Polder/bestek
Zuidelijke Voorhaven Hansweert
dp 0226 – dp 0260
bestek ZLR-5941

PZDT-M-08229 rev

Beschrijving

« OosRevisietoetsing Voorhaven Hansweert ZLR-5941

Eindoordeel toetsing bekleding; vooraanzicht

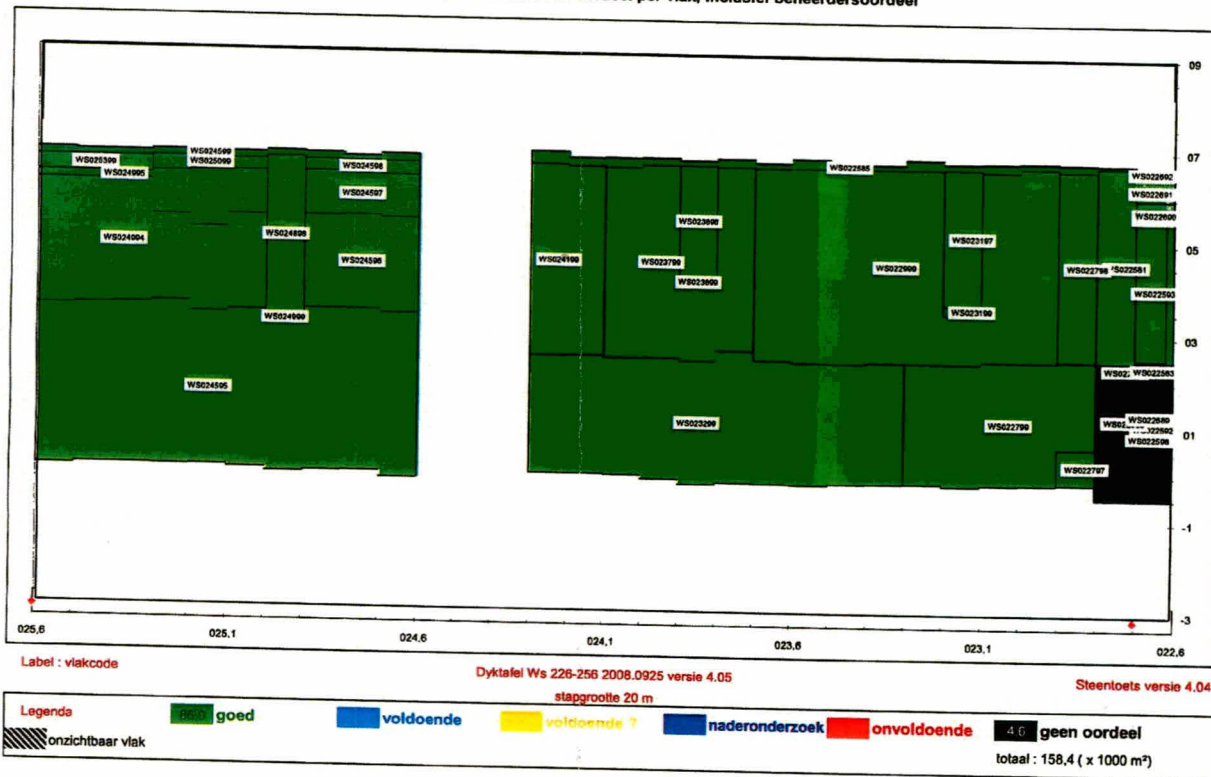
De toetsing van Waterschap Zeeuwse Eilanden, zoals beschreven in "Rapportage toetsing bekleding, Zuidelijke Voorhaven Hansweert (Zuid-Beveland), dijkpaal 226-256" (PZDT-R-08320 rev) is gecontroleerd en in orde bevonden. Dit rapport vormt de basis van de in dit document beschreven toetsing. Alle voor de overdracht relevante stukken zijn op het projectbureau aanwezig.

De nieuw aangebrachte bekleding van de Zuidelijke Voorhaven Hansweert (bestek ZLR-5941) is volledig goed getoetst. Hiermee is het traject gereed voor overdracht aan de beheerder.
